Saksframlegg

Sak nr.	Utvalg	Møtedato
60/2025	Formannskapet	06.11.2025

Høring av søknad om oppgradering av dam

Arealer som vil bli satt under vann og tørrlagt årlig. 260 dekar.

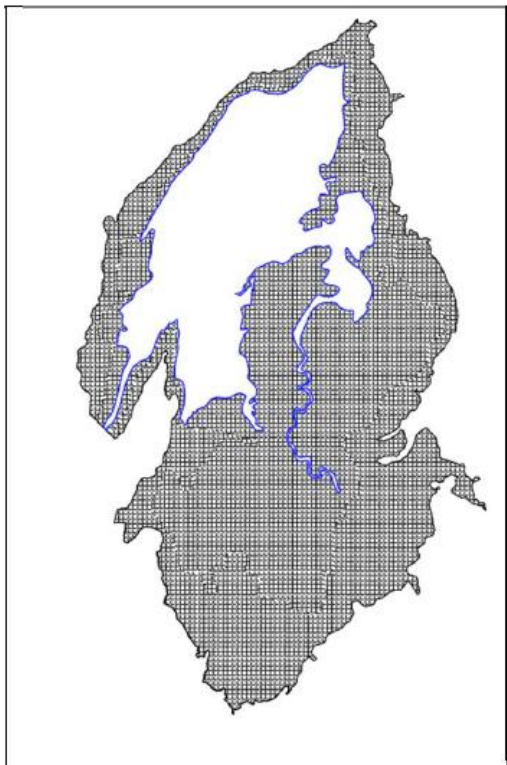
Minstevannføring på 6 l/s fra ny reguleringsdam kan være nok til at restnedbørfeltet mellom ny reguleringsdam og inntaksdam sikrer kravet om en minstevannføring forbi inntaksdammen på 7 l/s.

Den største bekymringen er variasjonen fra HRV på 490 m til og LRV på 487,2 m. Dette vil demme opp og blottlegge store arealer i perioder. Søknaden viser til at magasinet vil fylles opp av snøsmeltingen utover våren. Dersom en tapper ned dette arealet på vinteren ser en ikke konsekvensen av det under snødekket, men dersom en gjør en oppfylling på vinteren utover våren vil det stå vann over et stort areal på 260 daa i snøen, som kan være vanskelig og se. Trolig vil det ikke dannes is. Dette vil representere en risiko for enhver som beveger seg innenfor området på vinterstid noe som kan påvirke allmenhetens tilgang og ikke minst sikkerhet. I verste fall må dette arealet gjerdes inn for å ivareta allmennhetens sikkerhet. Området brukes i deler av året da det er lett tilgjengelig for alle. I februar er området meget godt brukt i forbindelse med vinterjakt på rype.

Fig 3.13a Kartflytteleie

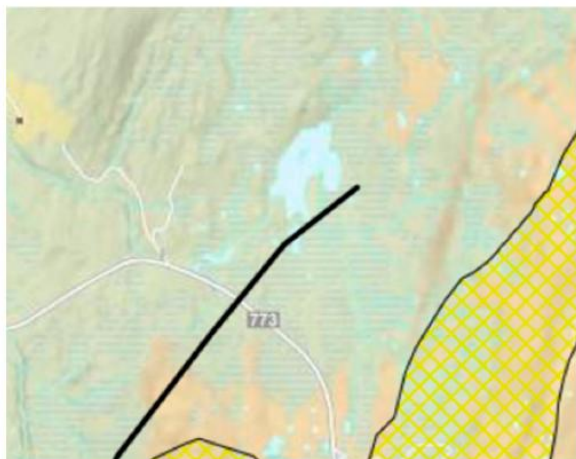
Samme område brukes hvert år av reindrift i perioden fra ca 20 april og utover. Akkurat der trekkleia går i kartet er det hvert år synlige spor etter store mengder med rein. Det meste av arealene i Namsskogan er kalvingsland, slik at når trekket går forbi Spuntjønna er det andel kalv i trekket.

Det må derfor utredes grundig hvilke konsekvenser en slik større oppdemming vil kunne få for reintrekket samt annet dyreliv, da dette vil kunne føre til store negative konsekvenser.
